**Centrale Termoelettrica "Edoardo Amaldi" di
La Casella
(ID-VIP: 5398)**

Progetto di upgrade impianto

Osservazioni

**(MIBACT prot. 0027396-P 22-09-2020 – MATTM prot. 0077129 02-10-
2020)**

Figura 1 – Planimetria generale di impianto – Nuove installazioni (etichetta blu) (Fonte: Allegato 1 della Relazione di Progetto)

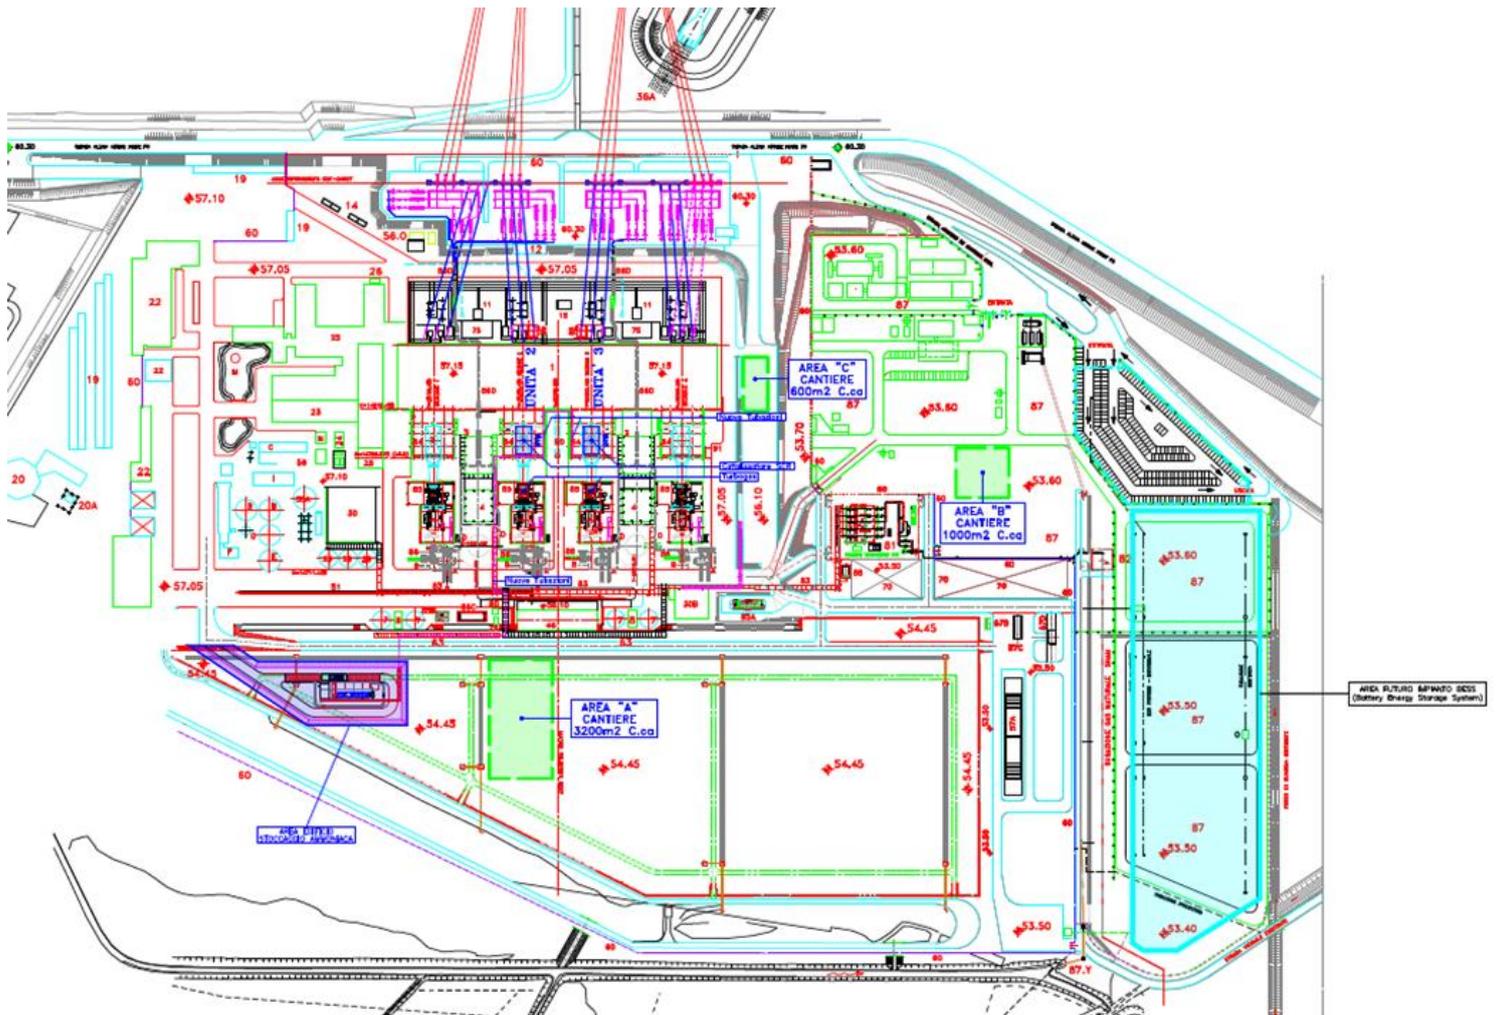
1. **Pur non sussistendo vincoli né tutele ope legis nell'area interessata dalle lavorazioni** in progetto, la Soprintendenza Archeologia, Belle Arti e Paesaggio per le province di Parma e Piacenza competente, considerata la consistenza degli scavi e delle lavorazioni previsti, evidenzia il potenziale archeologico del territorio, che ha restituito testimonianze di occupazione antica, come si evince dalle tracce di centuriazione romana ancor visibili in alcuni tratti, pertanto dovrà essere presentato alla predetta Soprintendenza uno stralcio del progetto sufficiente ai fini archeologici, corredato di piante e sezioni, con indicazione della consistenza, delle quote e dell'estensione di tutte le opere di scavo previste, nonché della relazione archeologica preliminare, redatta da un archeologo qualificato ed abilitato, in ottemperanza all'art. 25, comma I, del D.Lgs. 50/2016, al fine di consentire alla stessa di procedere alla valutazione preventiva dell'impatto archeologico nelle aree interessate dai lavori.

Come evidenziato dalla Soprintendenza Archeologia, Belle Arti e Paesaggio per le province di Parma e Piacenza competente nell'area interessata dalle lavorazioni in progetto, **non sussistono vincoli o tutele ope legis**. L'area di interesse, è una zona a destinazione industriale, completamente interna al sito di Centrale sulla quale insistono le opere relative all'impianto esistente e, pertanto, suolo che ha subito nel tempo diversi rimaneggiamenti.

Come descritto nella Relazione Progettuale, inviata con l'istanza il 1 luglio 2020 (Enel-PRO-01/07/2020-0010003) le opere civili previste dal progetto proposto, riguarderanno principalmente la costruzione e la realizzazione del nuovo sistema di stoccaggio ammoniacca e del relativo edificio al fine di dotare le unità 2 e 3 di un Sistema di Denitrificazione Catalitica (SCR) che consentirà una riduzione delle emissioni in atmosfera di NO_x in linea con le Bref. Si precisa che gli interventi previsti con il progetto proposto, non determineranno alcuna modifica del layout di Centrale attuale, a parte quella dovuta alla realizzazione dello stoccaggio dell'ammoniaca e delle relative connessioni.

Nel seguito, in **Figura 1**, vengono indicate con etichetta blu le tre aree di cantiere e le opere da realizzare.

Figura 2 – Aree di cantiere

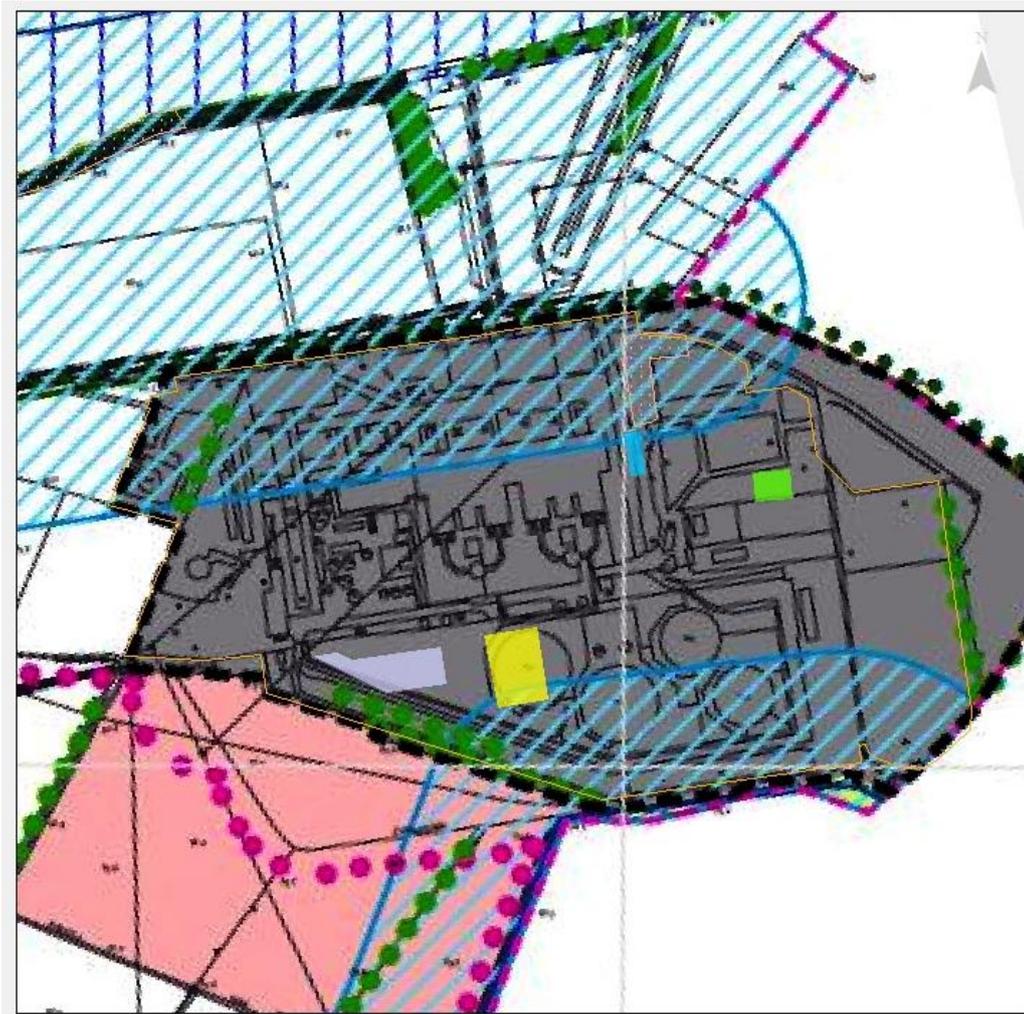
2. *Le tre aree di cantiere individuate negli elaborati progettuali e funzionali alla realizzazione delle opere in progetto, in parte interessano aree soggette a tutela paesaggistica ai sensi del D. Lgs. 42/2004 s.m.i. Parte Terza e precisamente ai sensi dell'art. 142, comma 1, lettera c) del Codice, in virtù della presenza del fiume Po e del Rio Sguazzo e Panaro, e dell'art. 142, comma 1, lettera g) del Codice, in virtù della presenza di un'area a bosco "non governato o irregolare" ricompresa nella carta forestale dell'Emilia- Romagna.*

Entrando nel dettaglio delle aree di cantiere, si specifica che tali aree saranno 3, avranno una superficie complessiva di 4.800 m² e saranno allocate nelle zone interne al perimetro di Centrale evidenziate nella **Figura 2** riportata nel seguito.

Le tre aree saranno utilizzate alternativamente in funzione delle diverse necessità realizzative del progetto compatibilmente con le altre esigenze di esercizio, manutenzione, ecc. della Centrale; le aree sono così suddivise:

- Area "A" – 3.200 m² circa: sarà utilizzata per lo stoccaggio e montaggio;
- Area "B" – 1.000m² circa: sarà utilizzata per lo stoccaggio e montaggio per l'attività di inserimento catalizzatore SCR;

- Area "C" – 600 m² circa: sarà utilizzata per infrastrutture di cantiere (uffici, spogliatoi, ecc.).
